**ZAPYTANIE Nr 4 DO „ZAPYTANIA OFERTOWEGO NR 2020/1076/N”
I WYJAŚNIENIA ZAMAWIAJĄCEGO**

W postępowaniu o zamówienie (Nr sprawy: 2020/1076/N), którego przedmiotem jest **realizacja robót budowlanych oraz zadań towarzyszących wraz z uzyskaniem wymaganych decyzji administracyjnych na rzecz projektu „Polska Sieć Laboratoriów EMC (EMC-LabNet)”** Zamawiający: Ośrodek Badawczo Rozwojowy Centrum Techniki Morskiej S.A, otrzymał poniższe pytania i udzielił następujących wyjaśnień:

ZMIANA DO ZAPYTANIA Nr 4 DO „ZAPYTANIA OFERTOWEGO Nr 2020/1076/N”

Zbiornik : B, D=1500

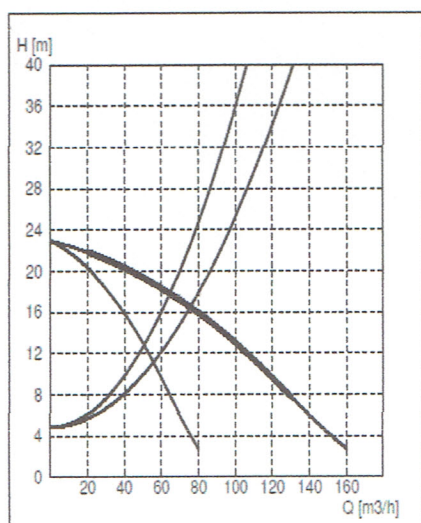
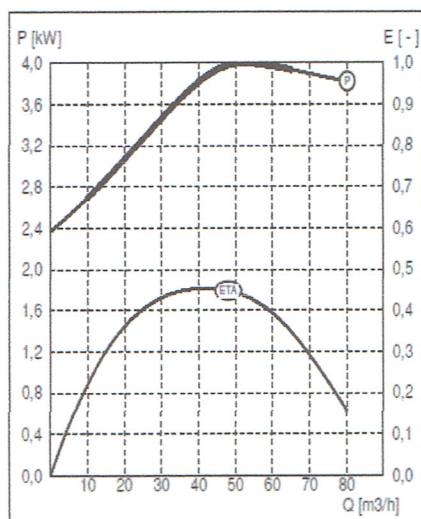
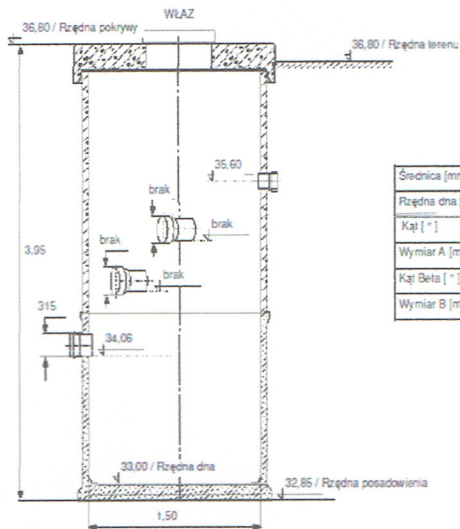
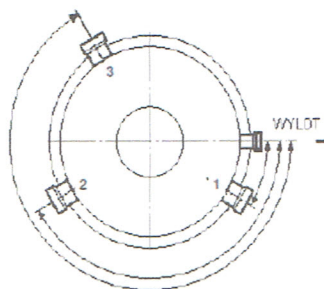
Proszę o udostępnienie materiałów związanych z budową przepompowni wód deszczowych przetłaczającej wody zgromadzone w zbiorniku retencyjnym do istniejącej przepompowni.

Potrzebne dane:

Głębokość przepompowni

Materiał z jakiego ma być wykonany korpus przepompowni

Ilość pomp

Parametry pracy

Zamawiający poniżej podaje parametry projektowanej przepompowni wód deszczowych

Dane przepompowni					Zbiornik	
Maksymalny dopływ ścieków	36,00 [m ³ /h]				Nazwa zbiornika	B, D=1500
Rzędna terenu	36,80 [m]				Rzędna pokrywy zbiornika	36,80 [m]
Konstrukcja	Nieprzejazdowa				Rzędna posadowienia zbiornika	32,85 [m]
Rzędna rurociągu tłocznego	35,60 [m]				Wysokość zbiornika	3,95 [m]
Rzędna odbiornika	38,01 [m]				Średnica zbiornika	1,50 [m]
Ciśnienie w odbiorniku (kolektorze)	0,00 [MPa]				Rzędna alarmowa	34,06 [m]
Dopływy	1	2	3	4	Rzędna górnego poziomu ścieków	33,91 [m]
Średnica [mm]	315	-	-	-	Rzędna dolnego poziomu ścieków	33,19 [m]
Rzędna dna [m]	34,06	-	-	-	Rzędna dna zbiornika	33,00 [m]
Kąt [°]	180	-	-	-	Zapas alarmowy	0,15 [m]
Wymiar A [mm]	-	-	-	-	Wysokość retencyjna (robocza)	0,72 [m]
Kąt Beta [°]	-	-	-	-	Objętość retencyjna	1,28 [m ³]
Wymiar B [mm]	-	-	-	-	Czas napełniania	1,68 [min]
					Liczba pomp	2 [-]
					Dopuszczalna liczba włączeń	10,21 [1/h]

Nominalne parametry pompy

Wydajność 40,00 [m³/h]
Wysokość podnoszenia 16,00 [m]

Wymagane parametry pompy

Wydajność 21,60 [m³/h]
Wysokość podnoszenia 8,63 [m]

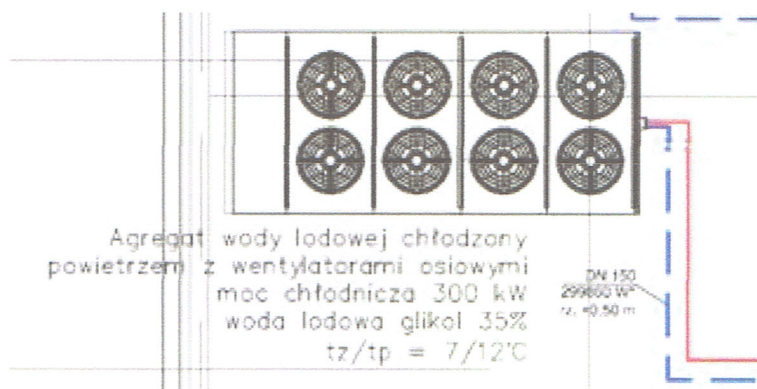
W projekcie klimatyzacji IBG-P/271/19 cz. III Branża Sanitarna pkt. 2.7 Instalacja wody lodowej str. 18 zostało zapisane:

cyt. "Instalacja wody lodowej zasilana będzie z 2 rewersyjnych pomp ciepła umieszczonych na dachu wyposażonych w moduły hydrauliczne."

Natomiast w części rysunkowej projektu na dachu występują agregaty wody lodowej a nie rewersyjne pompy ciepła.

Specyfikacja Techniczna Wykonania i Odbioru Robót również wspomina tylko o agregatach wody lodowej.

Proszę o doprecyzowanie zapisów czy mają być zastosowane agregaty wody lodowej czy rewersyjne pompy ciepła. Jeśli to drugie rozwiązanie to prosimy o zamieszczenie właściwych rysunków technicznych i dobór pomp ciepła.

Zamawiający informuje, że do wyceny należy przyjąć rozwiązanie zgodnie z rysunkiem. Należy zastosować agregat wody lodowej, a nie pompy ciepła. Ponadto Zamawiający dokonał modyfikacji zapisów w projekcie klimatyzacji IBG-P/271/19 cz. III Branża Sanitarna pkt. 2.7 Instalacja wody lodowej str. 18.

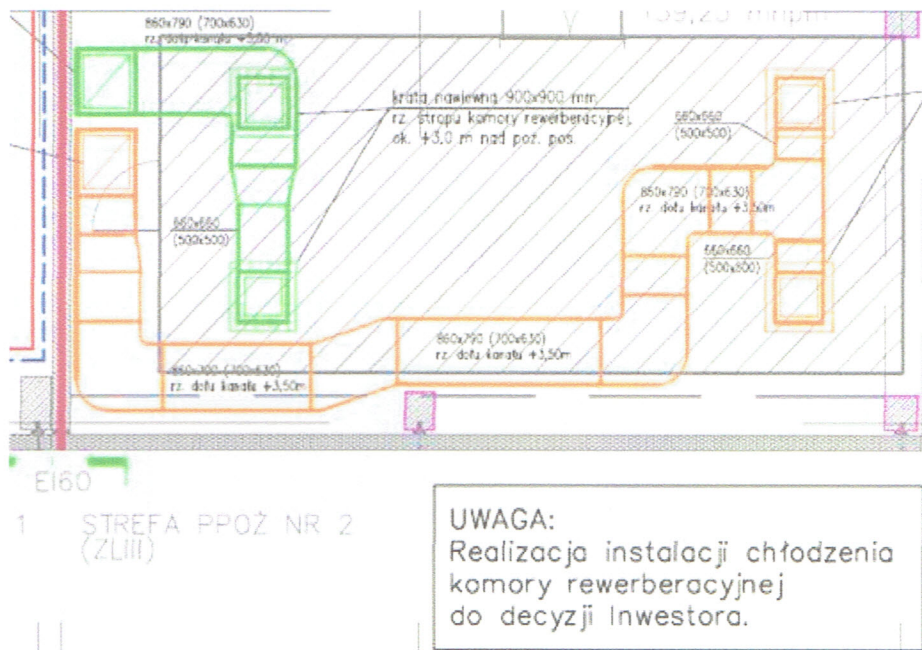
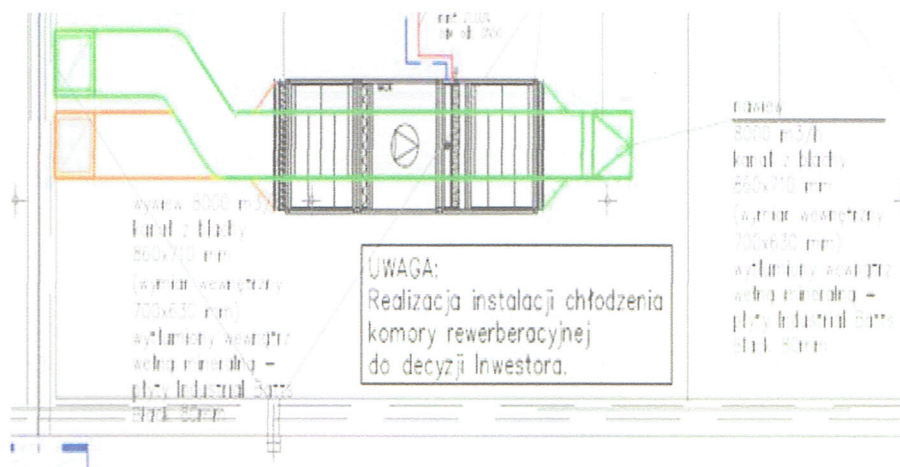
Proszę o określenie zakresu wentylacji komory rewerberacyjnej, który objęty jest zamówieniem opcjonalnym. W dokumentacji nie ma rozgraniczenia tego zakresu od całości instalacji wentylacji dla budynku laboratoryjnego.

Zamawiający informuje, że zakres opcji obejmuje centralę N3 oraz kanały 860x790 do komory i w komorze. Poniżej rysunki z dokumentacji
